Závazné stanovisko dotčeného orgánu na úseku požární ochrany

Název stavby: **Rozšíření parkoviště Masarykova ve Valašském Meziříčí**
Místo stavby: **K. ú.: Krásno nad Bečvou**
Stavebník: **Město Valašské Meziříčí, Náměstí 7/5, 757 01 Valašské Meziříčí**
Předložená dokumentace: **Dokumentace pro stavební řízení ze dne 04/2018, zpracovatel Petr Staveník,**

POŽÁRNĚ BEZPEČNOSTNÍ ŘEŠENÍ

Akce: Rozšíření parkoviště Masarykova ve Valašském Meziříčí

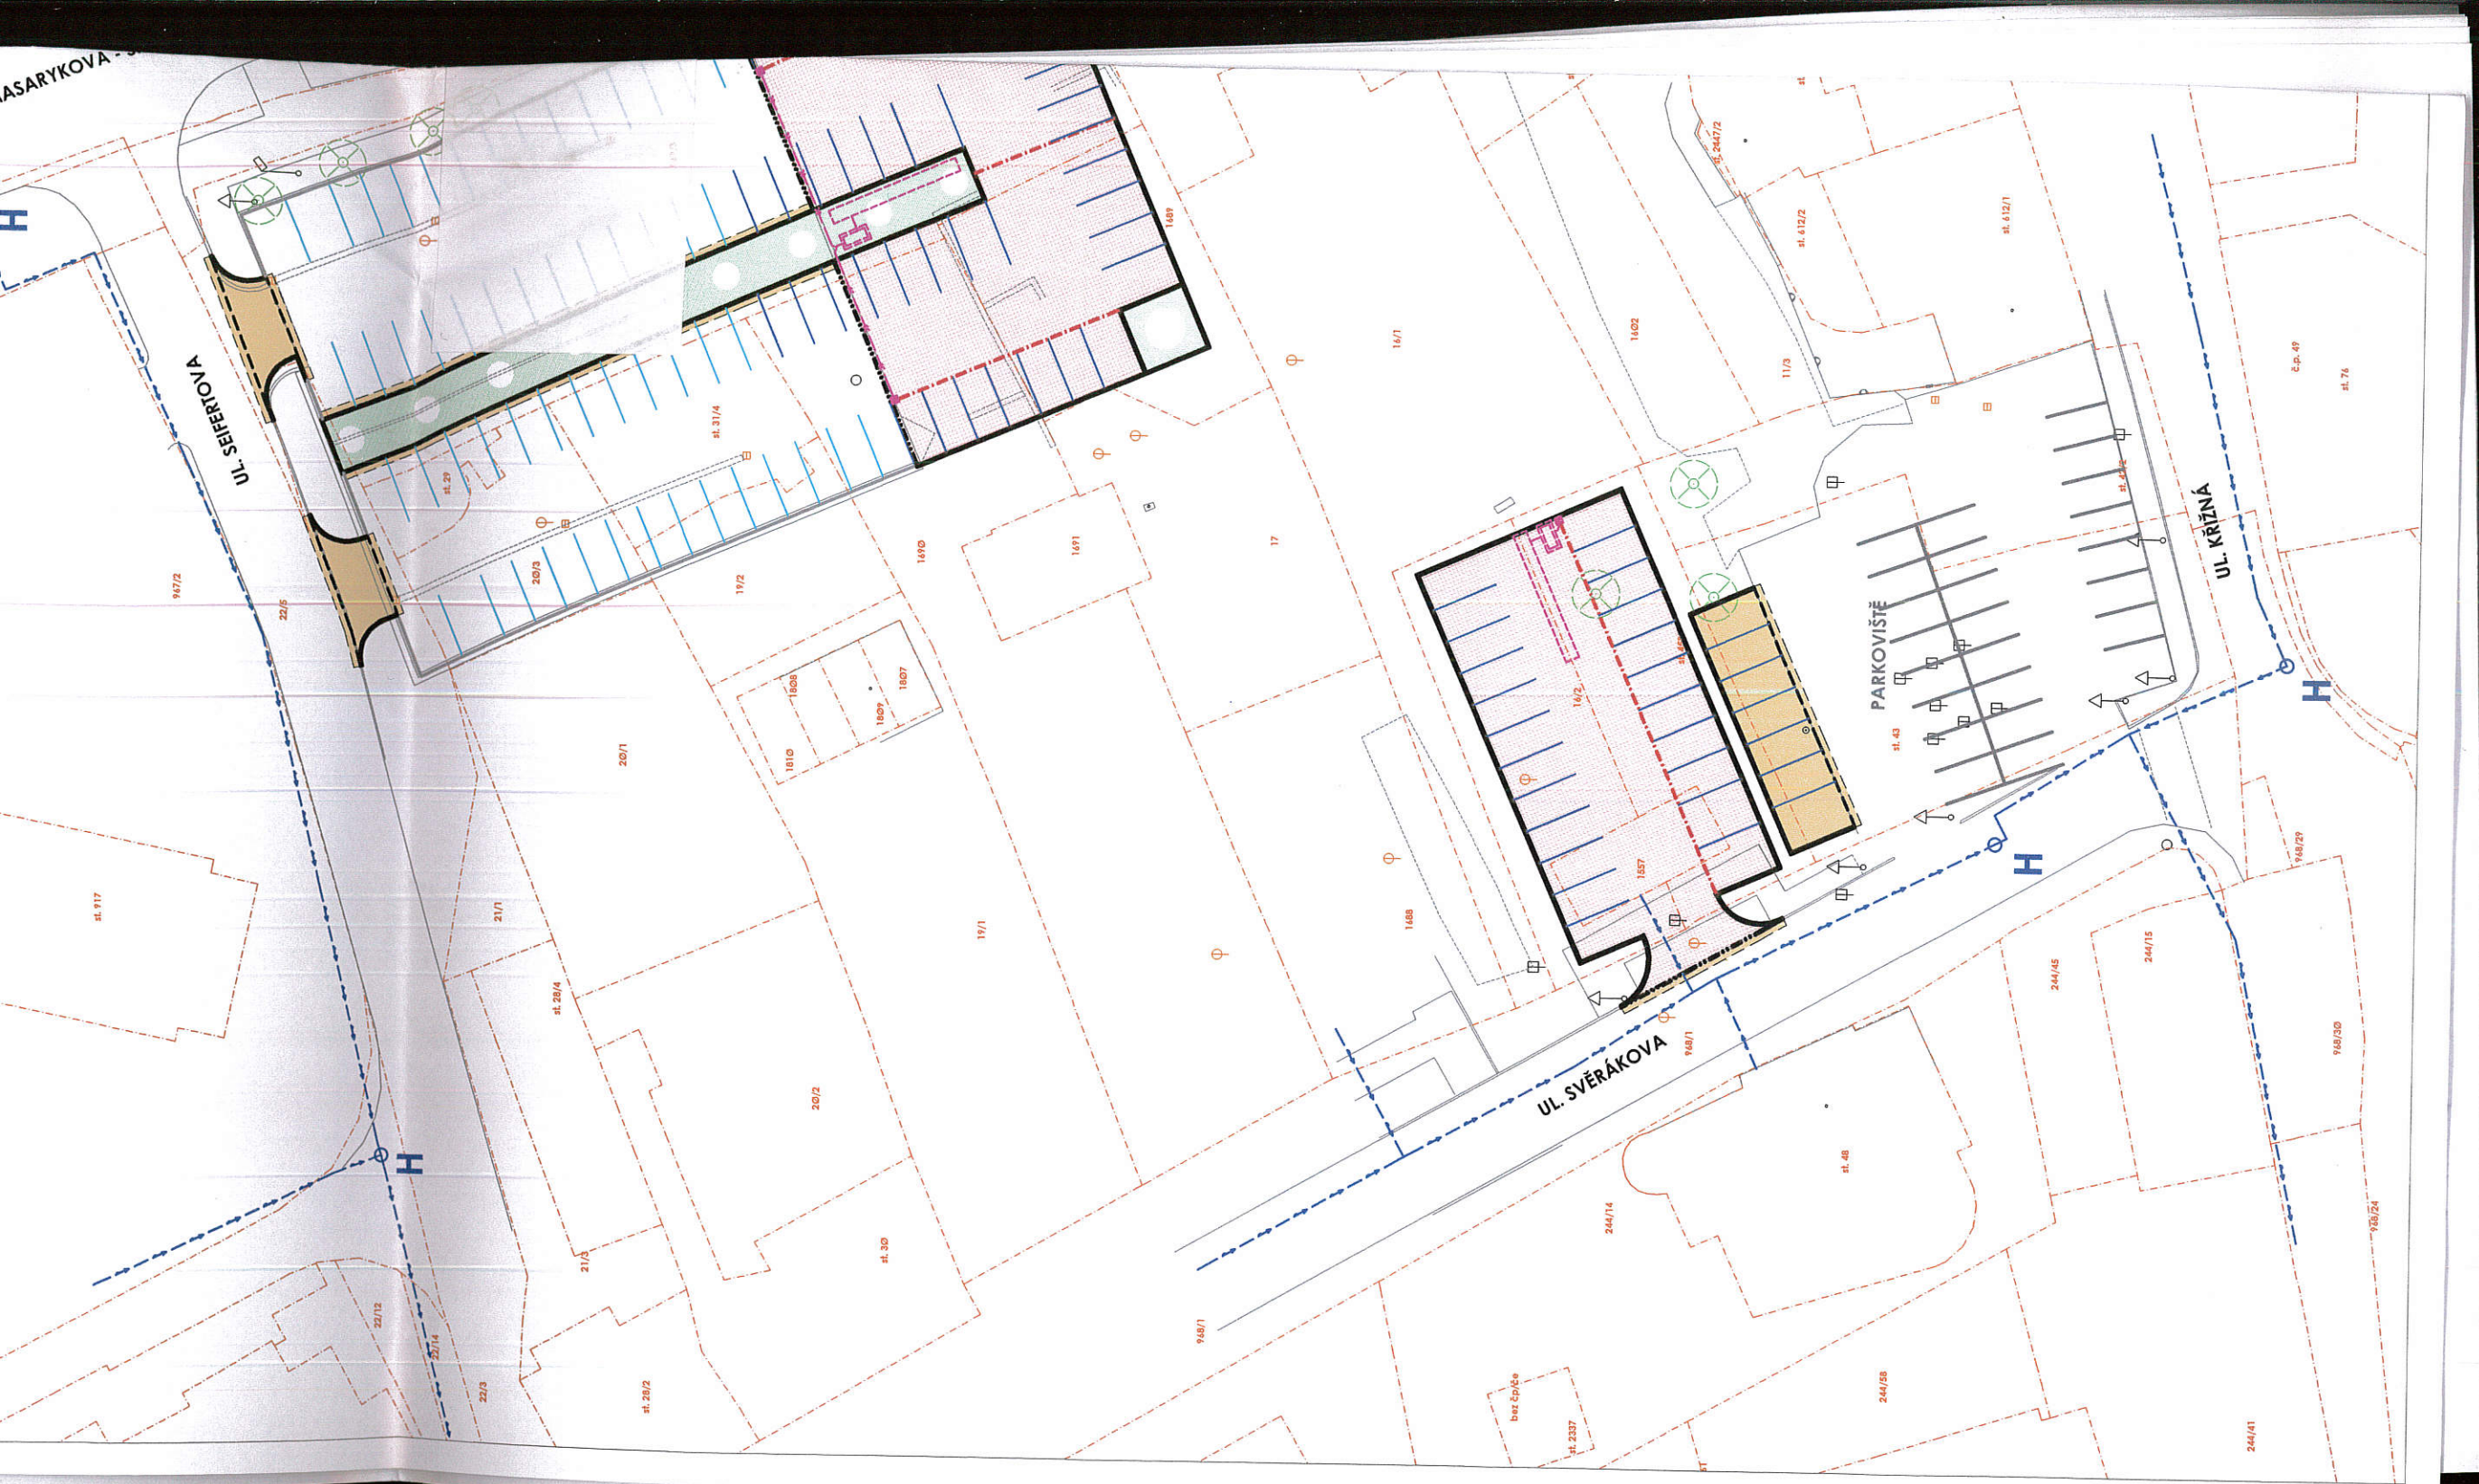
Dle přiložených situací – nejsou ve stávajících plochách, o které budou parkoviště rozšířena – osazeny žádné stávající hydranty, u kterých by v rámci tohoto rozšíření došlo k jejich zrušení či poškození.

Veškeré stávající hydranty, sloužící pro požární zásah, jsou osazeny mimo tyto rozšiřované plochy – ve vedlejších komunikacích – ulice Křižná – potrubí LIT 125, ulice Svěrákova – potrubí PVC 100, ulice Seifertova – potrubí – LIT 150.

SCHVÁLENO
HZS ZLÍNSKÉHO KRAJE
